Samrådsredogörelse

Detaljplan för del av Norra Djurgårdsstaden, Gasverket Västra m.m. (del av Hjorthagen 1:3 m.fl) i stadsdelen Hjorthagen, S-Dp 2011-17188

Sektion av alternativ 2, nytt innertak byggs på egen konstruktion. Av: Arkitekturkompaniet och Kvarnström arkitektkontor

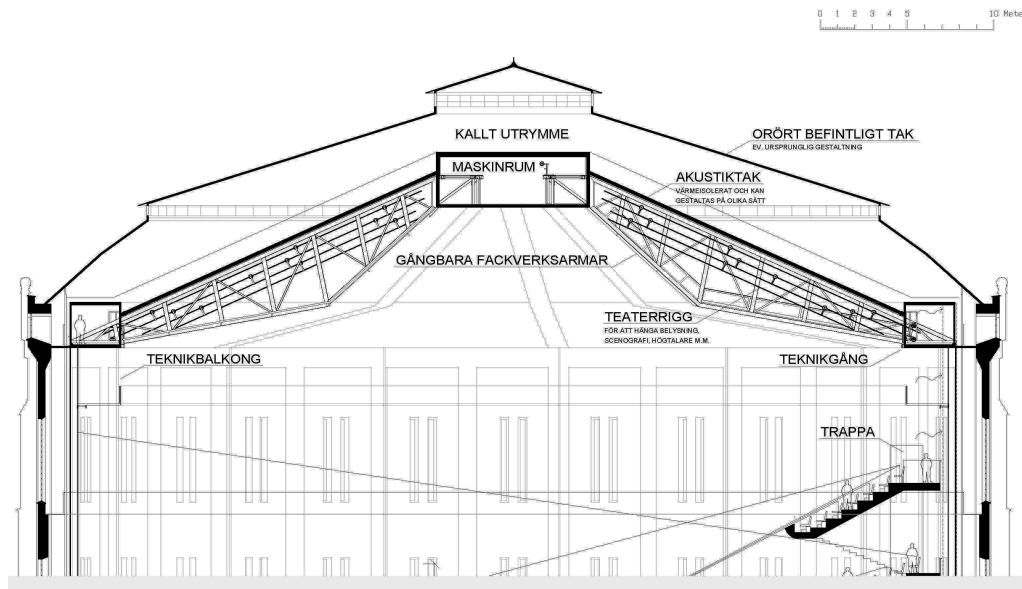
Fastighetskontoret framför att det pågår en diskussion om behovet av undertak eller inte, av akustiska skäl. Detaljplanen bör inte medföra en lösning till ett visst utförande, som kanske i framtiden visar sig mindre bra.

Stadsbyggnadskontoret har efter samrådet haft ett temamöte med fastighetskontoret och deras projektörer för att behandla frågan om gasklockans interiöra tak. Taket är magnifikt och den gemensamma utgångspunkten har varit att det ska bevaras synligt. Under arbetets gång har konstaterats att det krävs en anseelig mängd absorbenter för att få bra akustik i det runda rummet. Absorbenterna måste finnas i taket. Två alternativ har utretts, det första innebär att absorbenterna läggs mellan takbalkarna vilket innebär att det ursprungliga träribbverket tas bort men balkarna förblir synliga. Dock skulle taket i så fall behöva genomgå omfattande förstärkningsåtgärder då det efter beräkningar av takets konstruktion konstateras att taket idag endast kan bära sin egentunga samt snö- och vindlast. Till detta skulle också krävas utvändig isolering för att klara inomhusklimatet. Sammantaget skulle detta innebära mycket negativa konsekvenser för det befintliga taket både interiört och exteriört. Det andra alternativet som studerats är att bevara det ursprungliga taket orört interiört och bygga ett nytt innertak på egen konstruktion. Positivt är att det nya innertaket kan lösa akustik och inneklimat samt att det

ursprungliga taket bevaras, dock inte synligt. Att det inte kommer vara synligt är negativt för upplevelsen men kontoret bedömer att det inte väger lika tungt som fördelarna. Fastighetskontoret och stadsbyggnadskontoret bedömer gemensamt att det sistnämnda alternativet är det bästa. Detta alternativ innebär att skyddsbestämmelserna måste förändras inför granskningen, skyddsbestämmelserna ska fortfarande ställa krav på ett bevarande av innertaket men att det ska vara synligt utgå.
